DETERMINAZIONE DEL DIRIGENTE Del 23/12/2025 n. 1812

OGGETTO: IMPIANTO AGRIVOLTAICO DI POTENZA NOMINALE E POTENZA DI PICCO PARI A 14.274,00 KW E POTENZA MASSIMA IN IMMISSIONE IN RETE PARI A 11.200 KW DENOMINATO "CAMERATA 1" - COMUNE DI CAMERATA PICENA - PROPONENTE: CATCH THE SUN 3 S.R.L. ART. 23 D.LGS. 152/2006 - DGR 36 DEL 22.01.2024. GIUDIZIO DI COMPATIBILITÀ AMBIENTALE NEGATIVO.

**Impianto agrivoltaico di potenza nominale e
potenza di picco pari a 14.274,00 kW e potenza
massima in immissione in rete pari a 11.200 kW
denominato “Camerata 1”**

Rapporto istruttorio
Valutazione di Impatto Ambientale
art. 23 del D.Lgs. 152/06

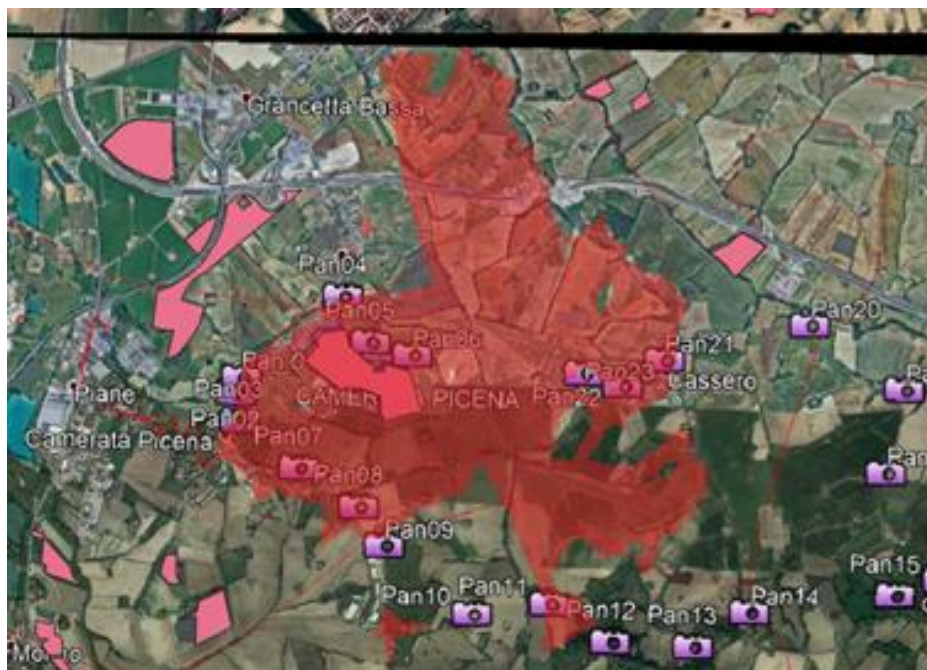
Come rappresentato nell'immagine riportata, dai suddetti crinali è chiara l'immagine dell'area del bacino individuato ed è perfettamente visibile la zona dove ricade l'impianto fotovoltaico.

Considerando i tre centri principali collegati da tali crinali, la Montanina, centro di Camerata Picena e il Cassero, che racchiudono un bacino visuale di circa 200 ettari, è subito evidente che l'impianto occupa il 10% di tale superficie. È da sottolineare che sommando le superfici degli abitati dei tre centri otteniamo un risultato simile alla superficie dell'impianto.
